## 原子力科学研究所の周辺監視区域境界の変更に伴う保安規定の変更について

令和元年 11 月 15 日

日本原子力研究開発機構

原子力科学研究所 保安管理部

# 添付資料－1 周辺監視区域境界の変更の予定

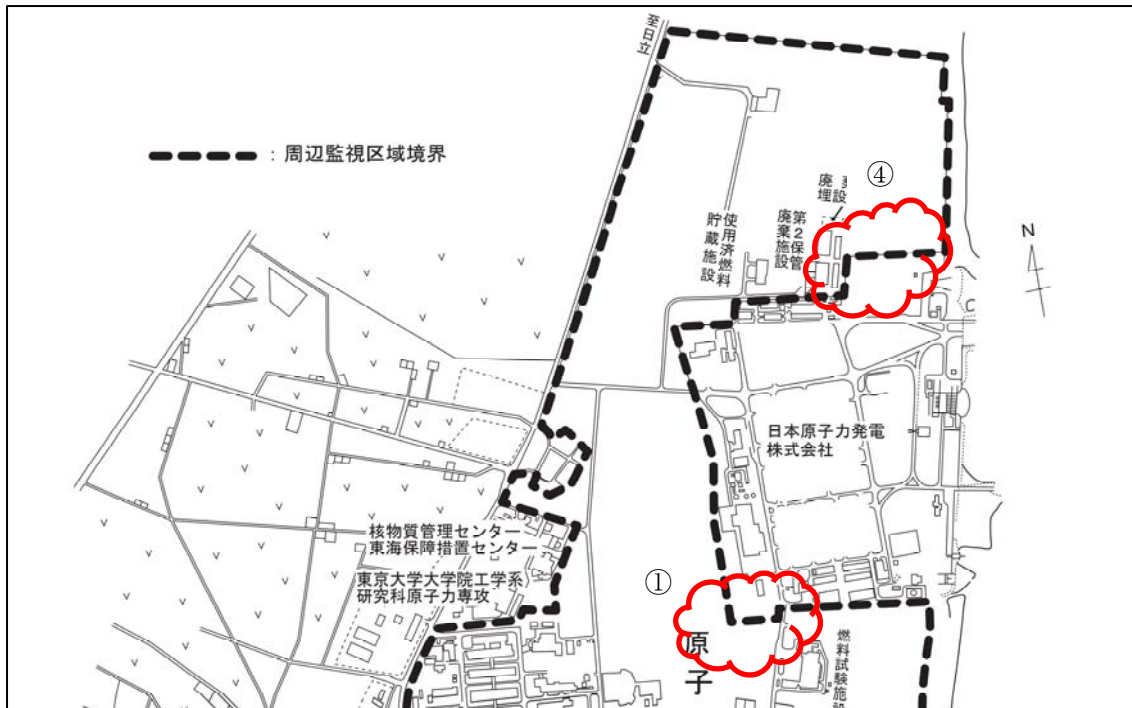
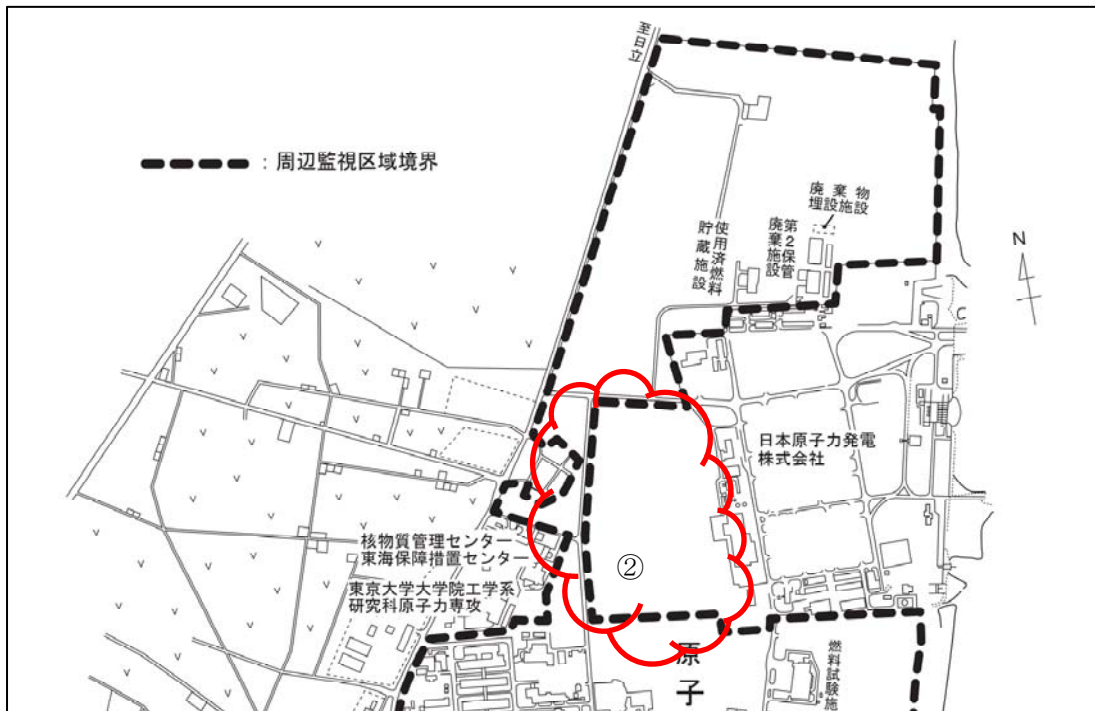
申請回	変更時期	対象区域	変更理由
1 回目	<u>来年 1 月</u>	①防潮堤南側工区 <u>④放水路エリア</u>	防潮堤工事に伴う変更
2 回目	<u>来年 3 月以降</u>	②高台 <u>④放水路エリア</u>	緊急時対策所等の設置に伴う変更 <del>防潮堤工事に伴う変更</del>
3 回目	<u>来年度 第 2 四半期以降</u>	③防潮堤北部西側区間	防潮堤の設置に伴う変更
4 回目	原電防潮堤の 工事完了後	①+④について復旧	工事完了に伴う復旧

第 731 回原子力発電所の新規制基準適合性に係る審査会合における原電の資料 2-1 によると、東海第二発電所の南側に設置する防潮堤の工事に伴い、汚泥の仮置き場等の作業エリアを確保する必要がある。この作業エリアの一部が周辺監視区域境界と干渉することから、一時的に干渉しない位置へ変更し、工事完了後に復位する。
